Bahnprojekt Brenner-Nordzulauf
Planungsraum Grafing–Ostermünchen

Stellungnahme der DB Netz AG zum zweiten Kritikpapier vom Mai 2023

Stand: 08.08.2023

Bereich Langkofen - Darstellung im Kritikpapier:

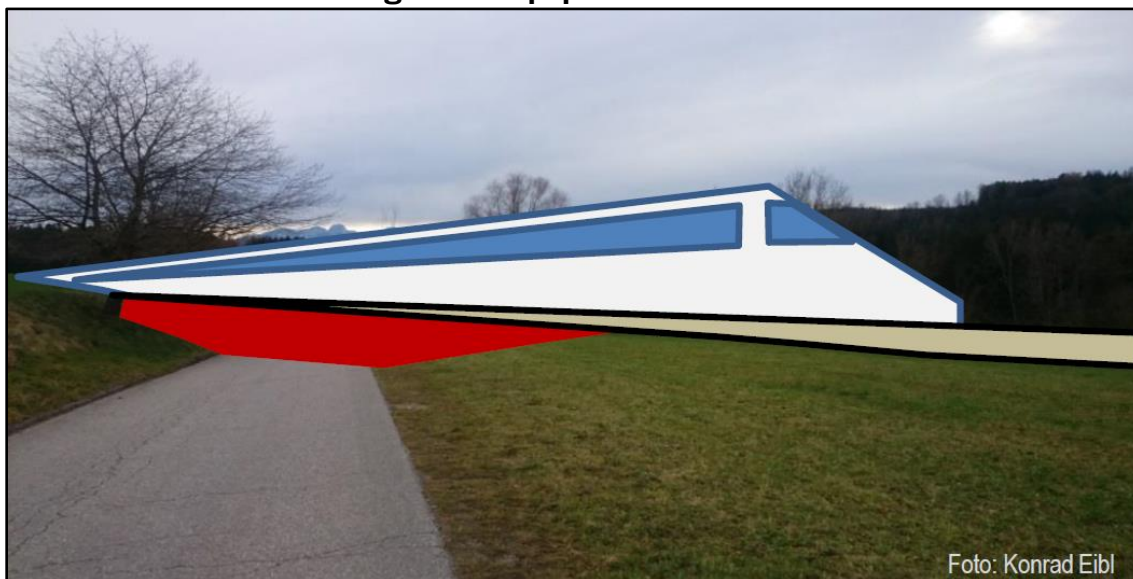
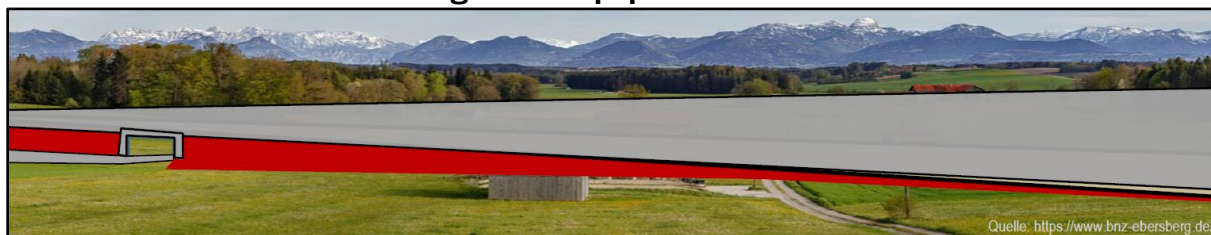
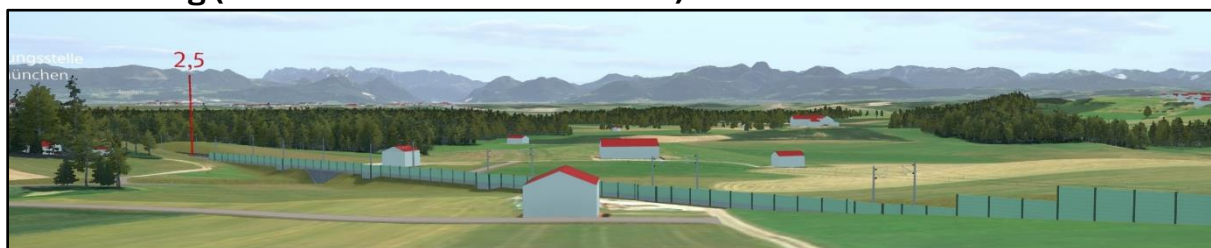
wird dies beispielsweise auch durch die Wahl der Farbe „Rot“ bei der Trassendarstellung. Die gewählte Darstellung der Trassenelemente vermittelt ein falsches Bild.

Die folgenden Bildausschnitte aus der 3D-Modellierung zeigen eine realistische Wiedergabe der Wirkung der Trasse im Raum. Es werden jeweils die angeblichen Ansichten der Folie 69 des Kritikpapers gegenübergestellt. Dabei wird die Position der Darstellungen aus dem Kritikpapier eingenommen, um den gleichen Bildausschnitt zu erhalten.
